Wykonanie dokumentacji projektowej pod nazwą: Budowa kolektora kanalizacji sanitarnej z przykanalikami w ul. Tomaszowskiej w Krasnobrodzie wraz z budową kolektora kanalizacji sanitarnej z przykanalikami na Osiedlu Podklasztor w Krasnobrodzie w rejonie ulic Łąkowa, Al. N.M.P, Słoneczna, Sobieskiego oraz kolektora Łączącego AL. N.M.P. w Krasnobrodzie z miejscowością Majdan Wielki

PROTOKÓŁ Nr 189.2016 z uzgodnienia dokumentacji projektowej (projektu)

Przedmiot uzgodnienia : **sieć kanalizacji sanitarnej z przyłączami**

Przedmiot uzgodnienia : zmiana trasy projektowanej kanalizacji sanitarnej, uzgodnionej wcześniej protokółem nr 189.2016 z dnia 13.06.2016 oraz dwa dodatkowe przyłącza na dz. nr 747/1 i 763/1

m. Krasnobród, Mgłan Wielki, m. Krasnobród
w granicach m. Andrzej Wasiluk
w zakresie: projekt, kosztorys,
wzrost, kosztorys, kosztorys,
skala 1:500
ark. nr 6

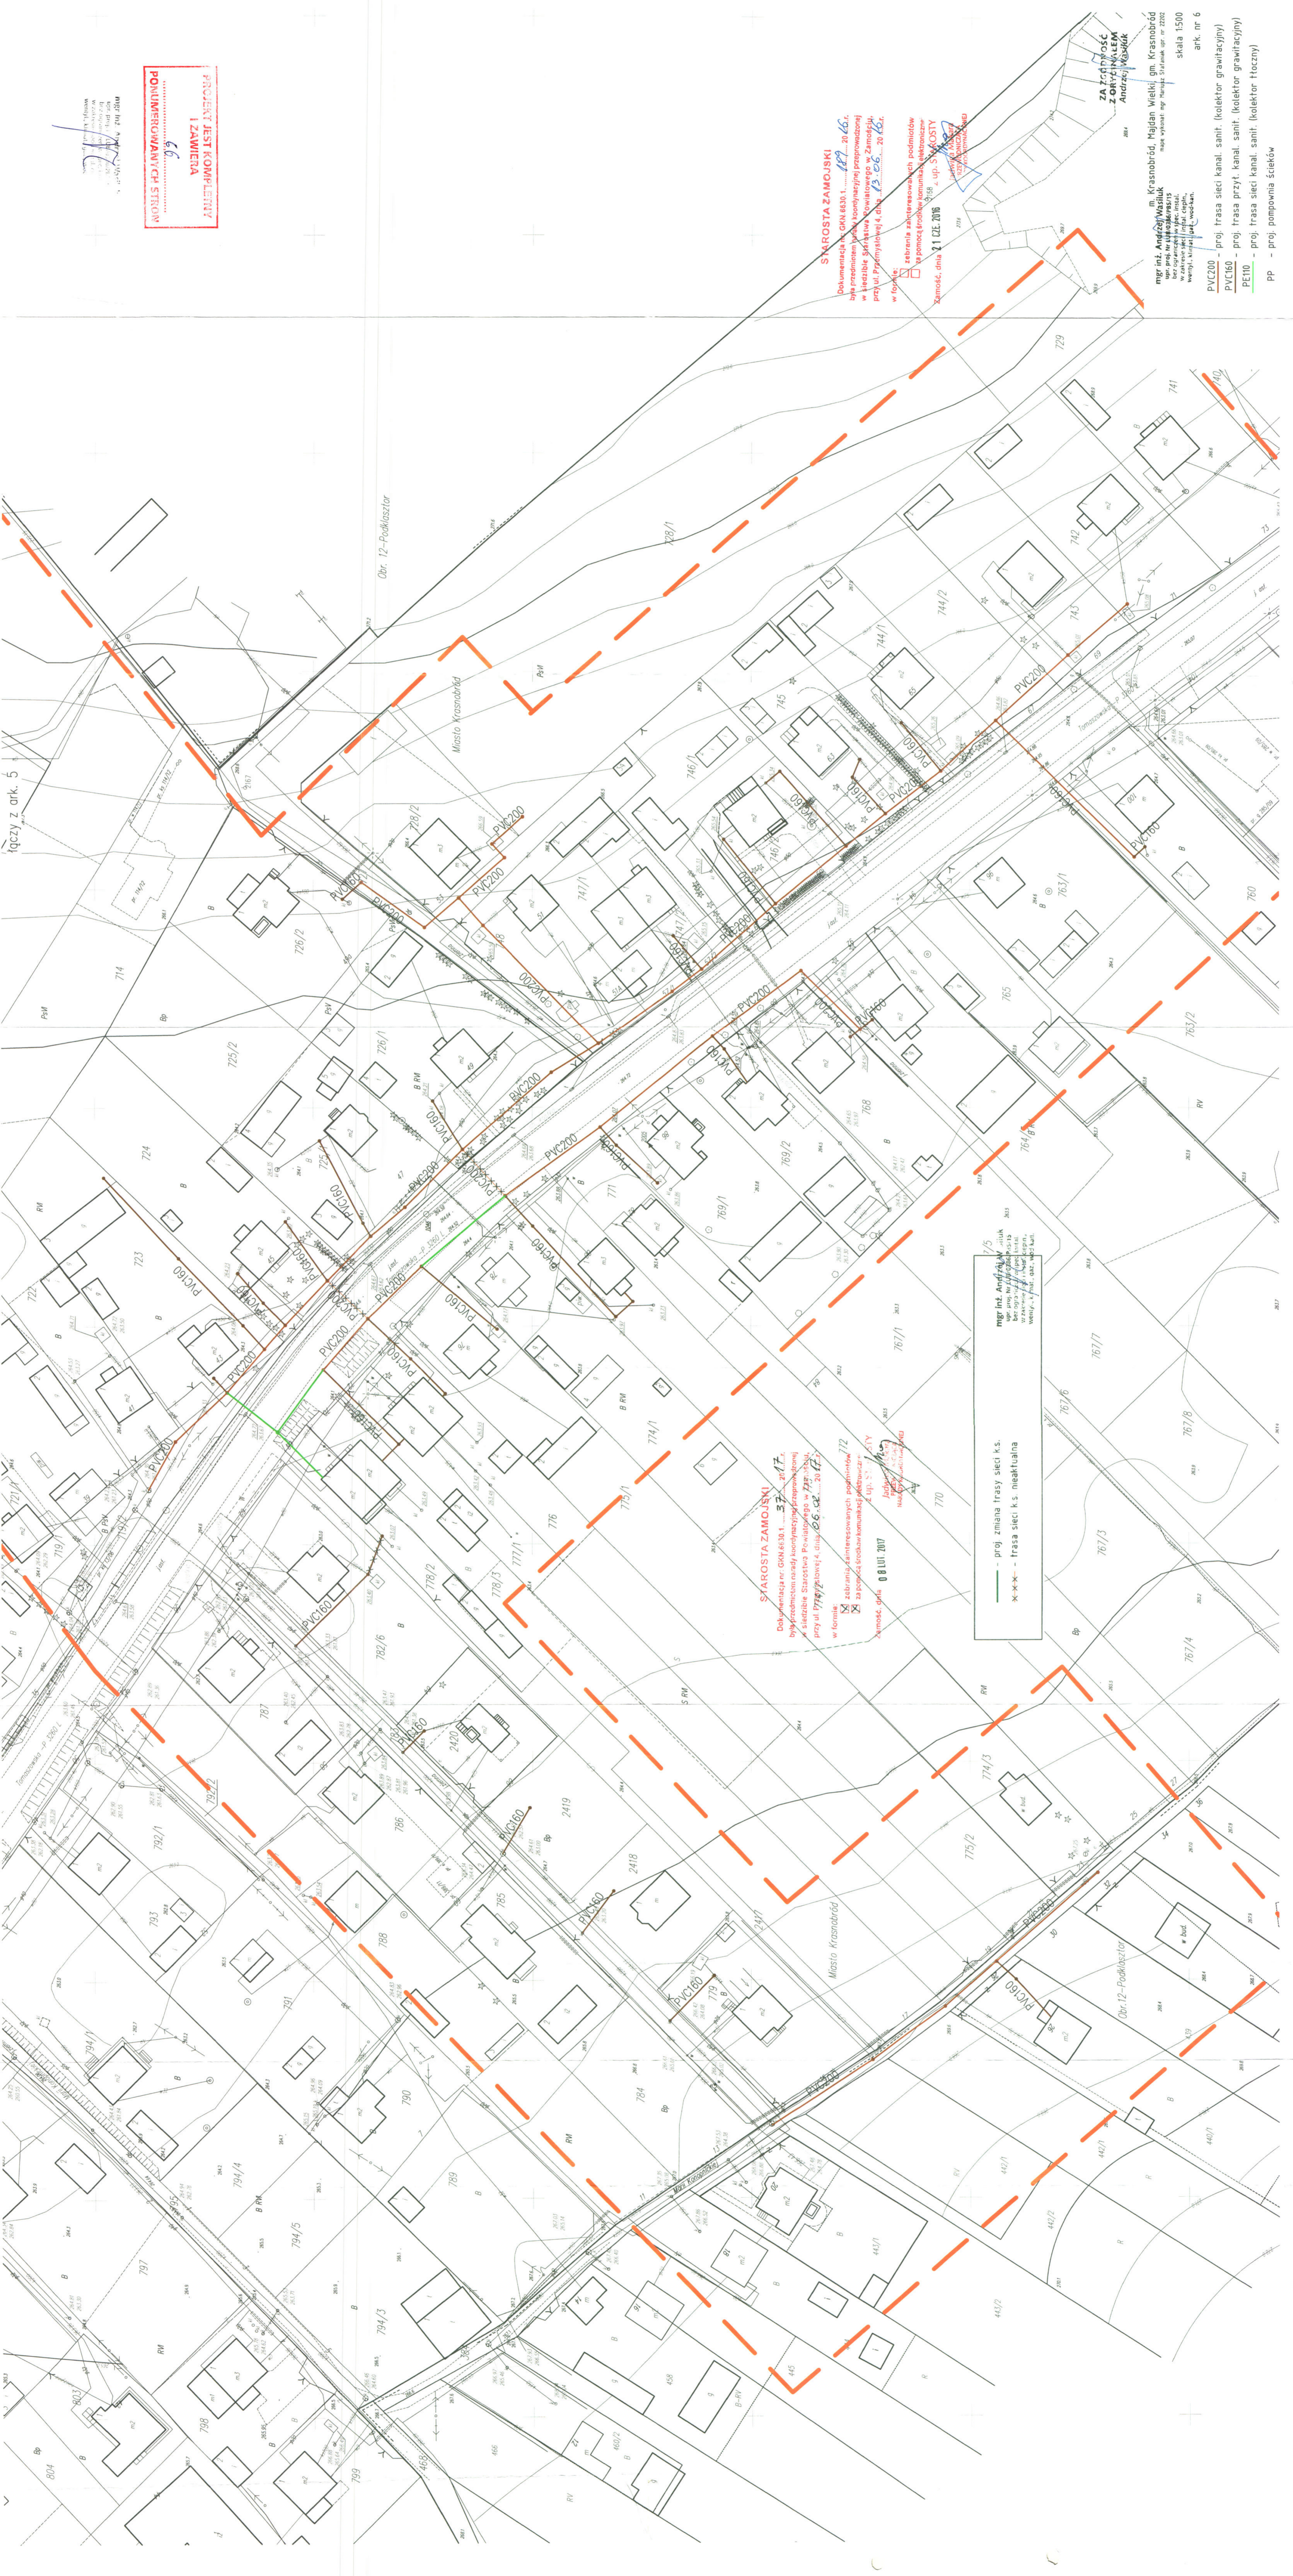
— - - - - proj. zmiana trasy sieci k.s.
- - - - - trasa sieci k.s. nieaktualna
